**Revisión y seguimiento al diagnóstico, alternativas y diseño de redes de acueducto y
alcantarillado donde EPM presta sus servicios.**

Informe de práctica para optar al título de Ingeniera Sanitaria

Universidad de Antioquia
Facultad de Ingeniería, Escuela Ambiental
Ingeniería Sanitaria
Medellín
2023

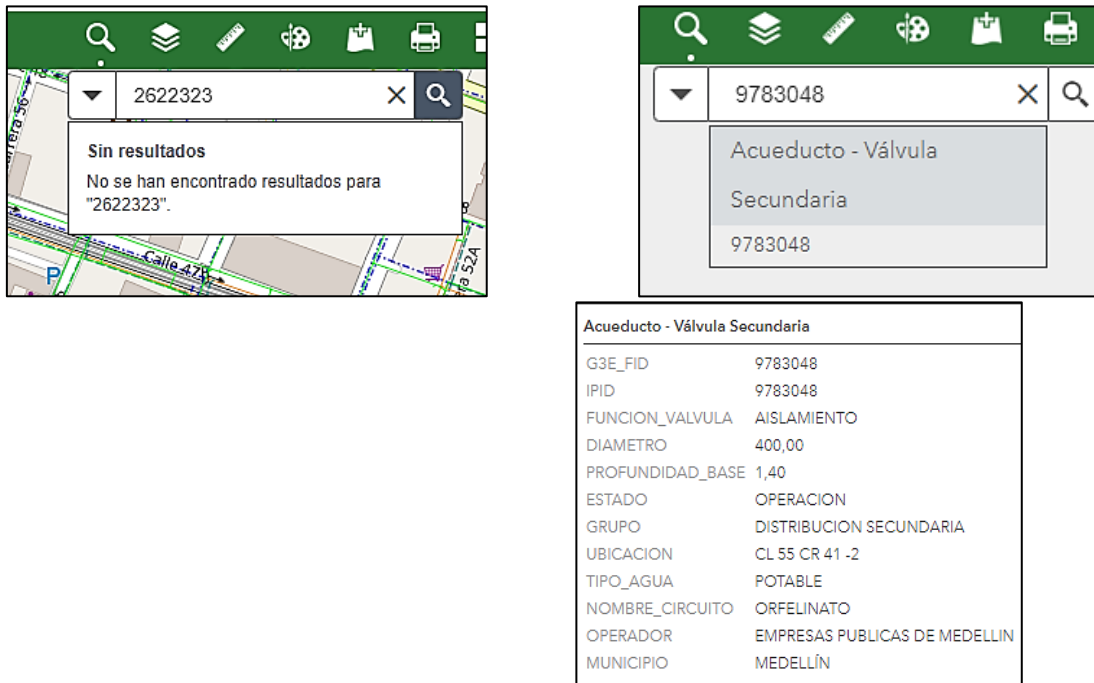
- Corregir el rótulo del plano referente al levantamiento topográfico, puesto que está nombrado incorrectamente, a pesar de que la información allí contenida si pertenece al Circuito Orfelinato. Observación que fue atendida por el contratista en la entrega de la versión 2 del diseño.

Ubicación de elementos en diseño.

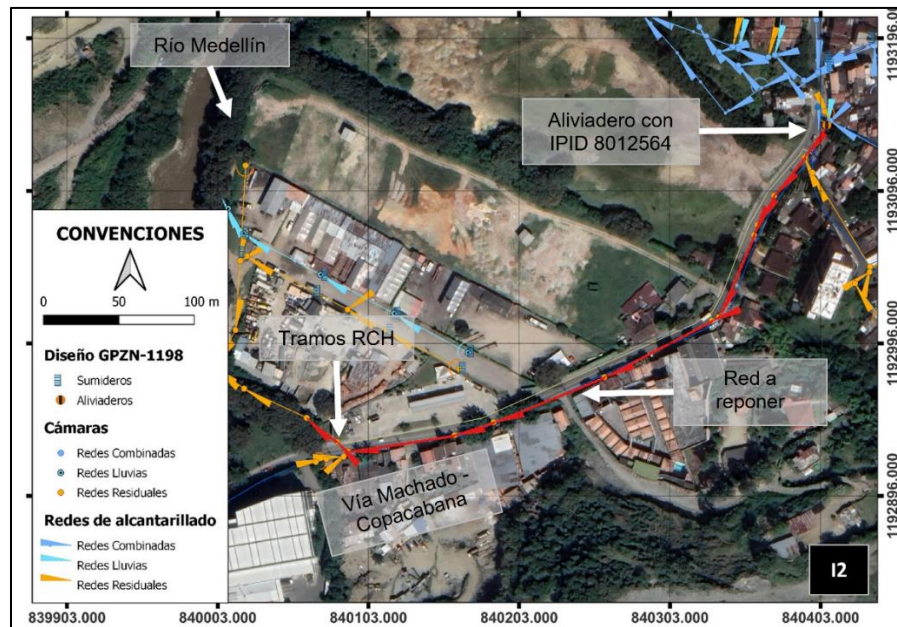
- La interventoría solicita al contratista revisar la necesidad de proyectar dos cámaras tan seguidas (C6 y C8), ya que se podría plantear un tramo más largo y así, evitar una cámara de más. Por igual, revisar para la cámara C10 cercana a la cámara 8005989. El contratista manifestó que debido a la existencia de obras de drenaje transversal y luego de identificar dichos cruces, vio la necesidad de conservar el mismo número de cámaras, y así evitar inconvenientes a la hora de la construcción con dichos elementos.
